**Estudo de Impacte Ambiental do
Novo Terminal do Porto de
Leixões**

Registo de Alterações

O presente documento constitui o Registo de Alterações ao Estudo de Impacte Ambiental (EIA) do **Novo Terminal do Porto de Leixões (NTL)**, e visa complementar a resposta ao pedido de elementos adicionais da Agência Portuguesa do Ambiente (APA), de 03 de junho de 2020, atualizado em 16 de junho pelo ofício com a referência S033355-202006-DAIA.DAP e relativo ao processo de AIA n.º 3338 (cópia do ofício em Anexo).

Excerto da Figura 27 do RS do EIA – Primeiro núcleo do porto de pesca (onde se pode ver o molhe-cais vertical, que delimita a norte o núcleo)

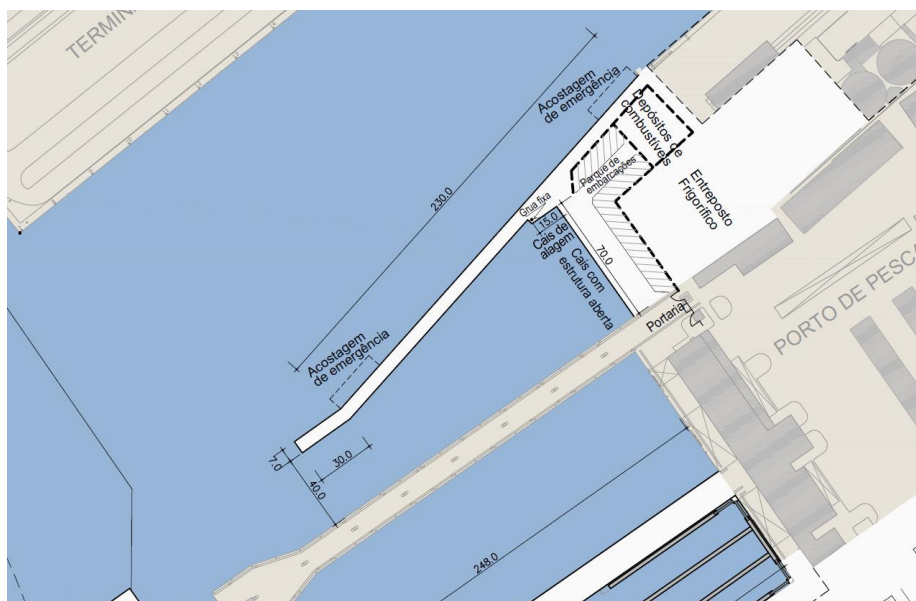
3.2.1. Construção de uma nova ponte cais a norte;

Ver secção 3.3.7. “Intervenções no porto de pesca” do RS do EIA e Desenhos PRJ4 a PRJ6 (Volume II). O molhe-cais vertical ficará localizado no novo núcleo de pesca mais a norte (primeiro núcleo, secção 3.3.7.1). Será composto por dois troços, sendo os primeiros 155 m de comprimento alinhados com a obra de retenção marginal que delimita o núcleo por norte, acostável em toda a extensão da face interior e com a frente virada para o canal de navegação no seguimento daquela obra de retenção. Na extremidade poente deste troço do molhe-cais será também criado um posto de acostagem com 30 m de comprimento, exclusivamente destinado a embarcações de emergência. O segundo troço, com 30 m de comprimento, tem um alinhamento paralelo ao alinhamento das pontes-cais existentes e um perfil transversal idêntico ao do primeiro troço, sendo apenas acostável na face Sul. Este arranjo não varia com as alternativas.

Excerto da Figura 26 do RS do EIA (base da variante à alternativa 3)

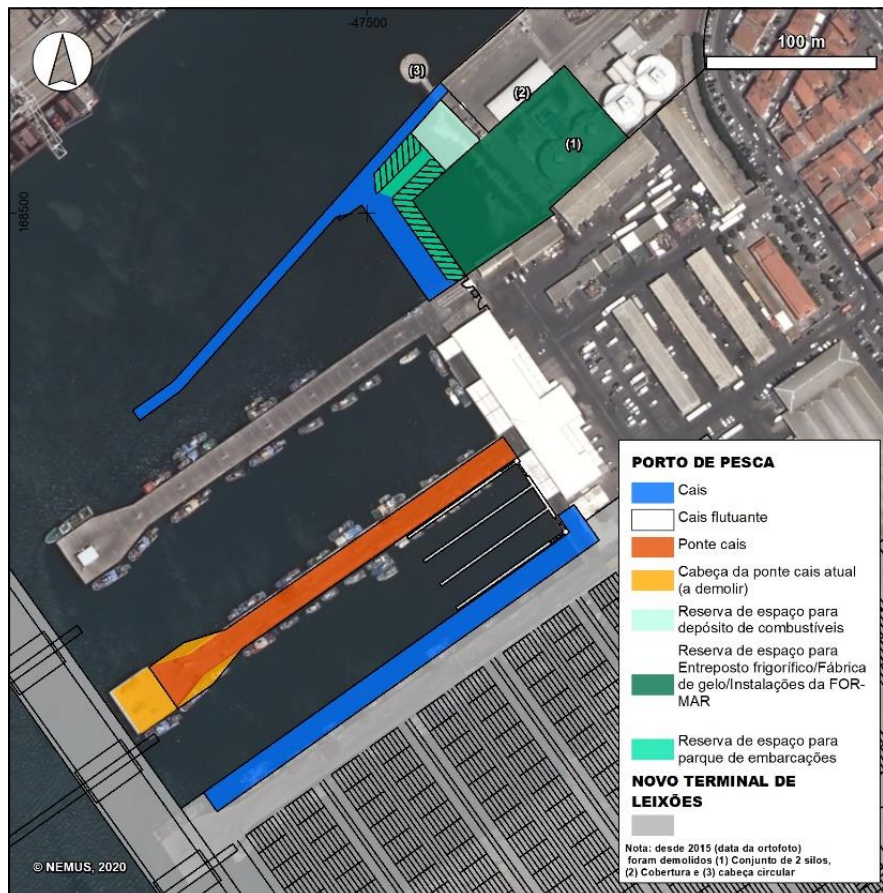
3.2.3. Criação, entre as atuais ponte 2 e ponte 3, de plataformas flutuantes para o estacionamento e descarga de pescado da pequena pesca;

3.2.4. No enraizamento da nova ponte cais, a norte, será efetuada a expansão do terraplino existente, de forma a libertar mais espaço para o porto de pesca para acomodar o novo entreposto, o novo posto de abastecimento de combustível (gasóleo e gasolina), a zona para estacionamento em seco de embarcações da pequena pesca, e a instalação de um guincho/pórtico para alagem de embarcações, que substituirá, em alternativa, a construção de uma rampa varadouro;

Item 3.2.3: Como se pode ver na figura abaixo (excerto da Figura 26 do RS do EIA), entre o limite noroeste do aterro do NTL e a ponte-cais 2 será criado um cais flutuante composto por plataformas para o estacionamento e descarga de pescado da pequena pesca.

Item 3.2.4: Como se pode ver na figura abaixo (excerto da Figura 26 do RS do EIA), está prevista a expansão do atual aterro no novo núcleo de pesca a norte, de forma a acomodar o novo Entrepasto Frigorífico, a Fábrica de Gelo e as instalações da FORMAR, que partilharão um único edifício, bem como um depósito/posto de combustíveis e um parque de embarcações a seco, equipado com grua para alagem das embarcações.

Excerto da Figura 21 do RS – Arranjo geral do terminal (base Variante à Alternativa 3) e buffer de 50 m em redor da vedação

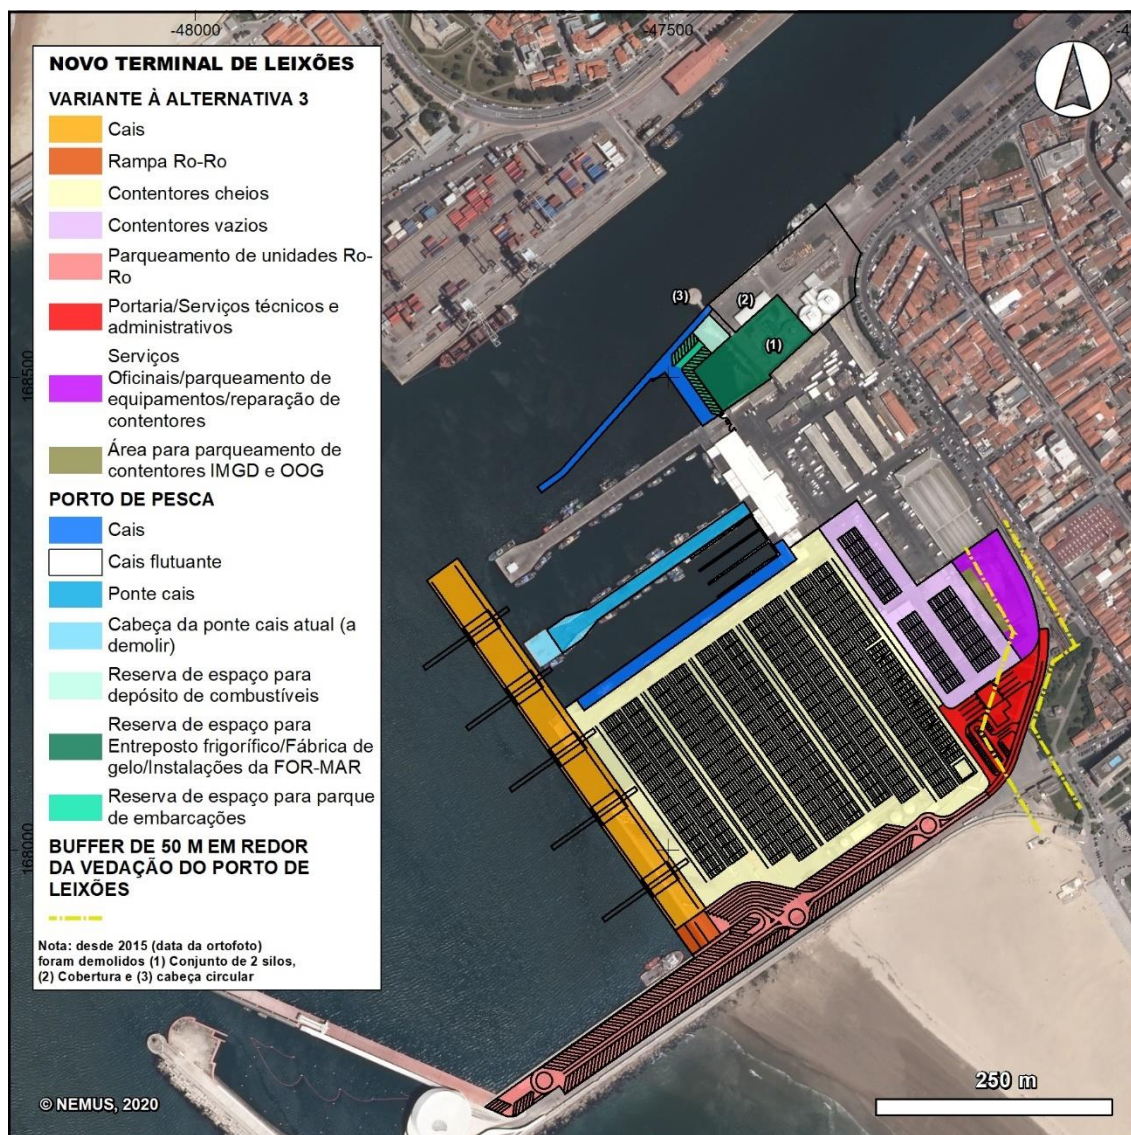
3.2.7. Criação de um buffer de 50 m em redor da vedação, na zona contígua à cidade, onde não existirá empilhamento de contentores. A partir deste buffer o estacionamento de contentores começará com duas alturas, indo progressivamente aumentando de forma a minimizar o impacte visual;

3.2.8. A zona limítrofe com a cidade deverá ser preferencialmente utilizada para a localização dos edifícios administrativos e de apoio do novo terminal;

3.2.9. A zona de estacionamento de contentores contígua aos pórticos de cais terá um empilhamento máximo de contentores de 4+1;

Apresenta-se na Figura seguinte o arranjo geral do Terminal com a delimitação da faixa de “buffer” com 50 m de largura em redor da vedação, que evidencia a não existência de empilhamento de contentores nessa área. A zona limítrofe com a cidade é utilizada para a localização dos edifícios administrativos e de apoio do novo terminal (serviços oficiais, por exemplo).

O bloco seguinte destina-se a contentores vazios e poderá ter parte das fiadas com empilhamento a 3 alturas, sem comprometer a capacidade do terminal, refletindo-se essencialmente numa redução pouco significativa da oferta de tempo de estacionamento em parque para este tipo de contentores, facilmente compensada com a disponibilidade existente e a criar em parques de 2ª linha na plataforma logística / porto seco de Leixões.

Na restante área de estacionamento, o plano de estiva previsto, no que se refere a contentores cheios movimentados por eRTG, contempla conjuntos de blocos de pilhas de 7 contentores de largura, por um máximo de 4 contentores em altura. Em ambos os casos os eRTG terão uma capacidade de elevação de uma altura adicional (“+1”) de forma a conseguir transpor a pilha de contentores, quando na sua altura máxima (4 contentores), para, por exemplo colocar um contentor noutra fiada.

Excerto da Figura 151 do RS do EIA – REN no município de Matosinhos delimitada pela CCDR-N (2017)

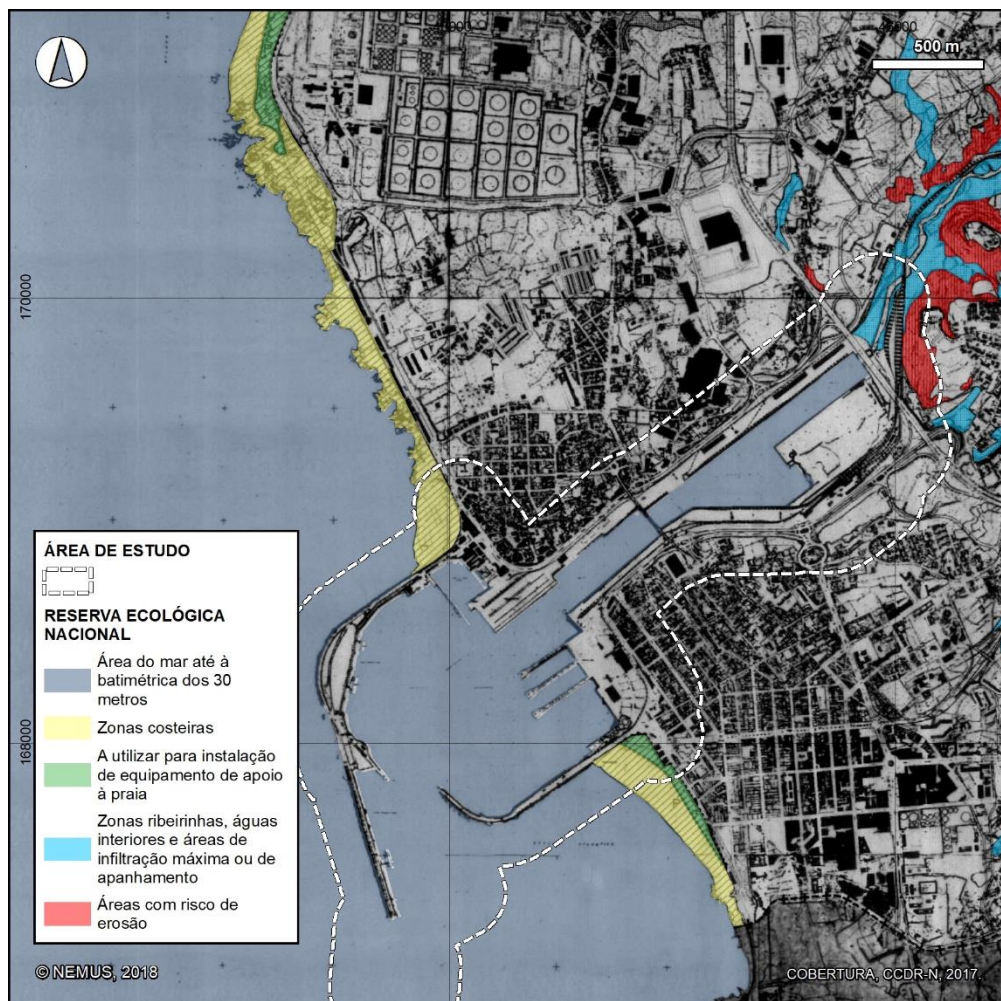
22. Considerar a versão que resulta da 1.ª carta da Reserva Ecológica Nacional (REN) de Matosinhos (Resolução do Conselho de Ministros n.º 2 196/1997, com alterações dadas pela Portaria n.º 174/2013), identificando como única tipologia da REN a afetar a "área de mar até à batimétrica de 30 metros". Saliencia-se que a carta da Reserva Ecológica Nacional (REN) publicada com a 1.ª revisão do PDM de Matosinhos, carece de validade, uma vez que a Comissão de Coordenação e Desenvolvimento Regional do Norte ainda não procedeu à sua publicação.

São apresentadas no quadro e figuras seguintes as classes da REN delimitadas a partir da Resolução do Conselho de Ministros n.º 196/1997, com alterações dadas pela Portaria n.º 174/2013; e no âmbito da 1ª revisão do PDM de Matosinhos (CMM, 2019) e a respetiva descrição, no contexto geográfico da área de estudo. O extrato da delimitação da REN na área de estudo é também reproduzido à escala original no Desenho OT5 (Volume II – Desenhos).

Representação da localização do afundamento do Vapor Orania, 1935-1939

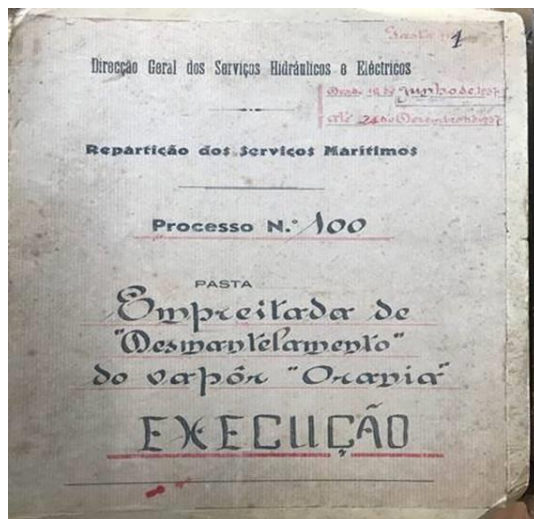
24. Analisar a cartografia histórica do Porto de Leixões relativa ao final do século XIX/início do século XX, nomeadamente onde se encontra a localização do naufrágio “Orania” (CA 2292), ocorrido em 1934.

O naufrágio do Vapor Orania ocorreu no interior do Porto de Leixões, a 19 de dezembro de 1934. Pouco tempo depois de ter fundeado, o vapor de passageiros holandês «Orania» foi abalroado pelo vapor português «Luanda» e afundou-se. O navio ao mergulhar ficou sobre fundo em pleno canal de entrada, à cota (-9m), tendo-se afundado em lodo de forma gradual até à cota (-15m).

O destroço do Orania manteve-se no local até à sua remoção/desmantelamento por flutuação e recurso a explosivos. A última chapa foi retirada a 22 de novembro de 1939. Para tal foi necessário dragar o local até à cota (-17m). A remoção do destroço foi efetuada pela firma F. Flohr, de Keil.
